Verslag dijktafel P

26 september 2017 – de Appelgaard

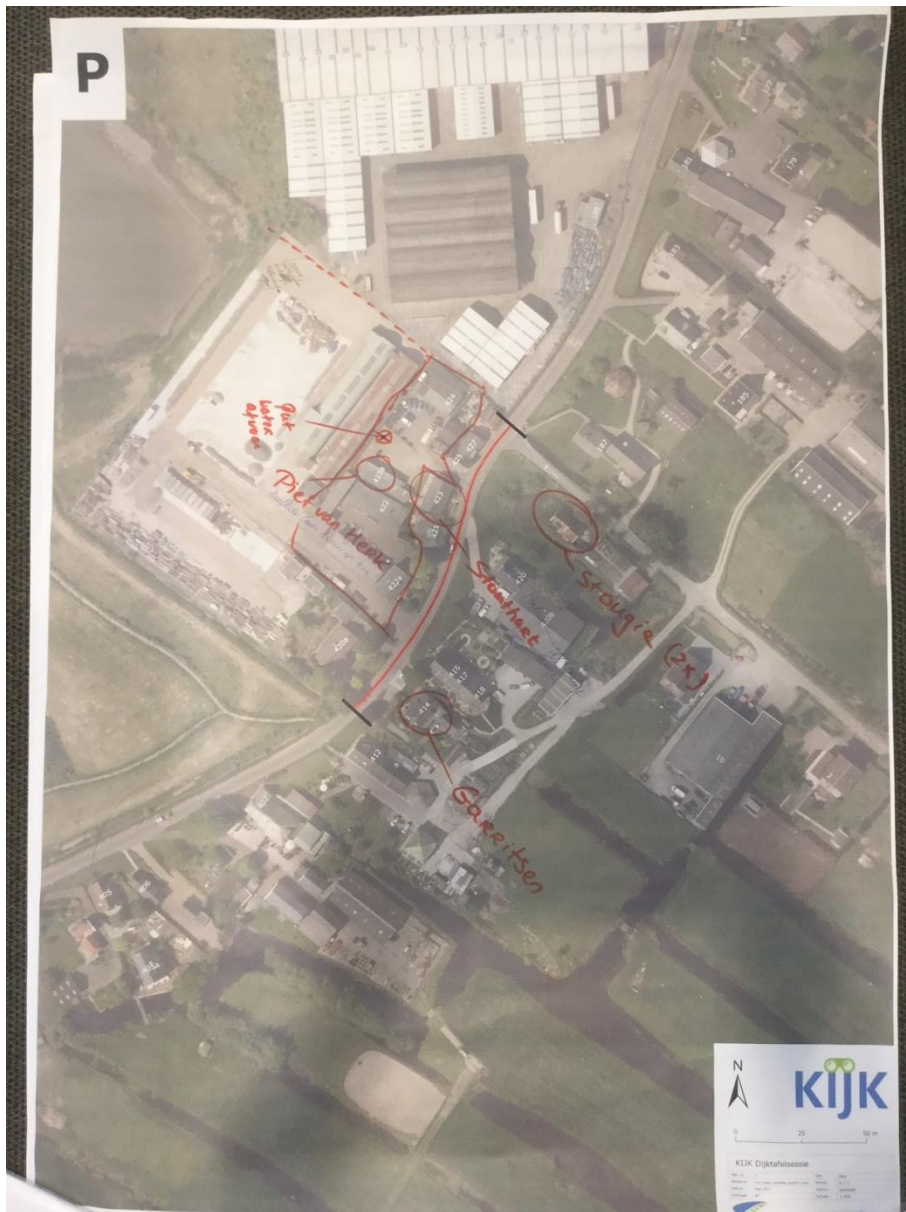
- Ten noorden van nr. 423a staat een waterafvoerput ingetekend. Bij dijkversterking rekening houden met waterafvoer richting Hollandsche IJssel
- Nr 422 is Houthandel en Timmerfabriek "t Zwaantje B.V." Is zijn werkzaamheden aan het afbouwen.
- Nr 422 – terrein is gesaneerd, geen grond afgevoerd, grond is wel geëgaliseerd.
- Nr 422a – is een loods (meneer woont op nr 404).

- Zorgpunt technische uitvoerbaarheid: kan door opvulling (gewicht) kan omliggend gebied inzakken?
- Veel wateroverlast op terrein bij slecht weer (en hoog water)
- Op het voorland staan een aantal schuren en een woning (nr 422a). Wat moet er met deze panden gebeuren (opvijzelen?). De huizen zijn wel onderheid de loodsen niet.
- Aandachtspunt is de verontreiniging in het gebied

- Situatie ondergrond (K&L, CE): Voor nr 423 en 421 regelmatig paaltjes omgereden (gevaarlijk punt) idem 414
- Gevolgen voor (effecten op) ruimtelijke omgeving: buitendijks niet bereikbaar bij afsluiting + nr 420

Opvullen voorland om het hiermee op de gewenste hoogte te krijgen.
